Subiect: **ÎNȘTIINȚARE URGENTĂ PRIVIND SIGURANȚA ÎN TERITORIU PENTRU UN DISPOZITIV MEDICAL (CORECȚIE)**

Produs vizat: Optipac® (vezi **Anexa 2 - Lista produselor afectate**)

Număr de referință al Acțiunii corective privind siguranța în teritoriu: ZFA-2024-00248

Figura 1: Strângere incorectă și strângere corectă

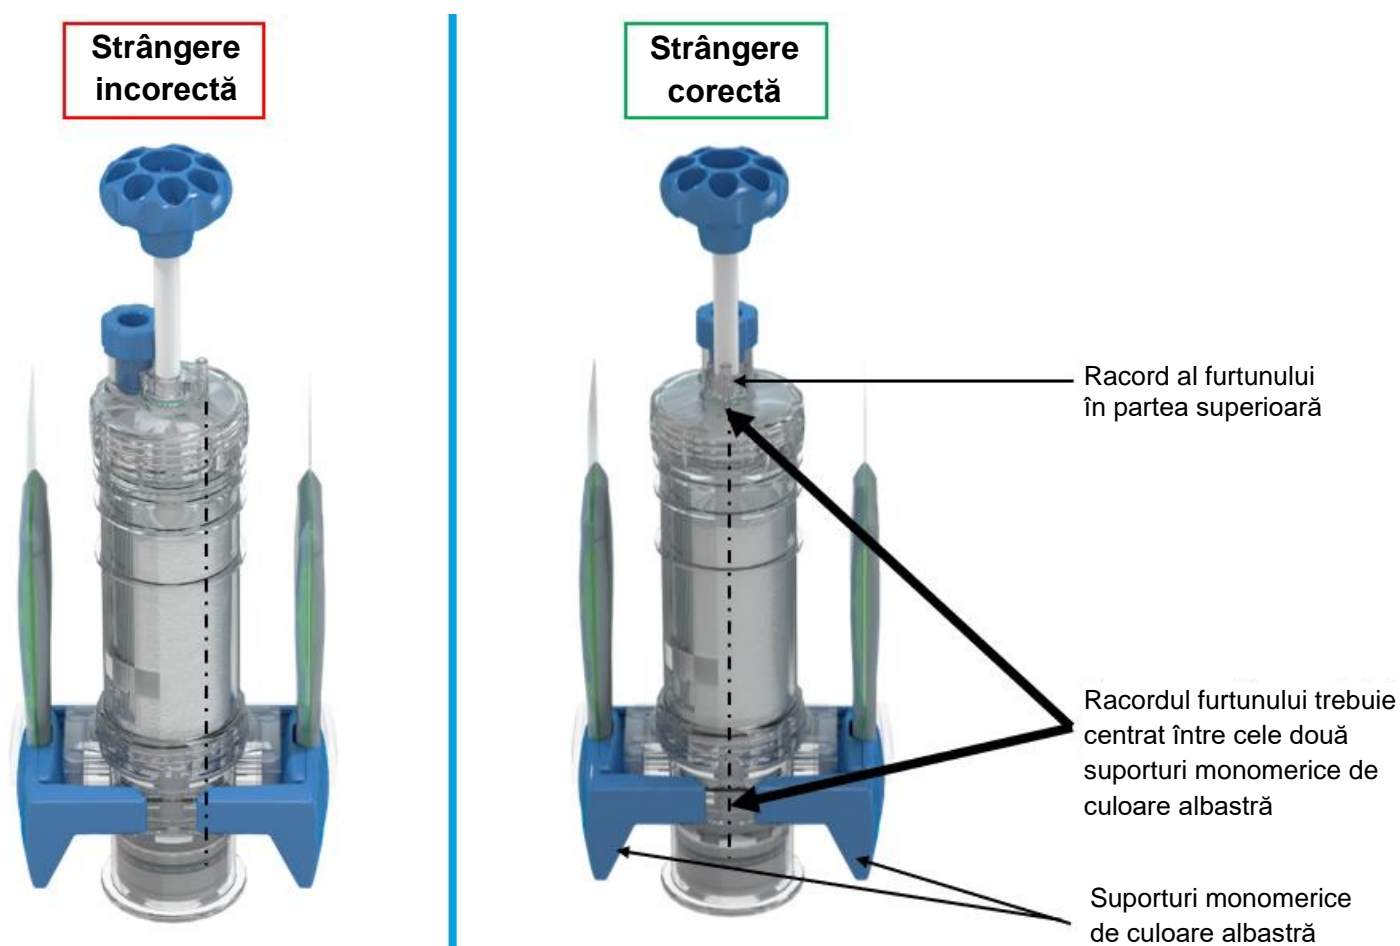
Biomet Franța demarează o Acțiune corectivă privind siguranța în teritoriu (corecție) pentru anumite produse Optipac din cauza unui număr crescut de reclamații referitoare la produs în care s-a raportat că, în timpul procesului de pregătire, lichidul monomeric nu ajunge în cilindru după ce suporturile monomerice de culoare albastră au fost împinse către mijlocul cilindrului. Până la ora actuală nu au fost raportate evenimente adverse.

În urma investigației s-a stabilit că problema poate avea legătură cu o strângere incompletă a tije de amestecare atunci când aceasta este asamblată împreună cu cilindrul în timpul utilizării. Acest lucru poate duce la o vidare incompletă în interiorul sistemului, ceea ce poate împiedica eliberarea completă a monomerului în cilindru. Produsul nu poate fi utilizat dacă lichidul monomeric nu a ajuns în cilindru și trebuie aruncat în cazul în care se întâmplă acest lucru. **Figura 1** de mai sus arată atât o „strângere incorectă”, cât și o „strângere corectă” a produsului Optipac.

Figura 2: Ilustrație din IU

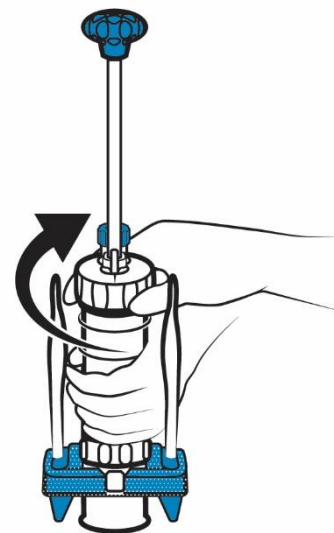
Secțiunea „Procesul de pregătire” va include o nouă imagine care ilustrează asamblarea corectă, împreună cu note explicative. Găsiți mai jos un extras al actualizării programate.

- Înșurubați tija de amestecare pe cilindru și **strângeți ferm**.
- **Nota 1:** Asigurați-vă că racordul furtunului este centrat între cele două suporturi monomerice de culoare albastră, după cum se ilustrează în figura de alături (**Figura 2**).
- **Nota 2:** O asamblare incorectă poate duce la un dispozitiv nefuncțional din cauza pătrunderii aerului. Într-un astfel de caz, lichidul monomeric nu poate ajunge (sau ajunge parțial) în interiorul cilindrului.
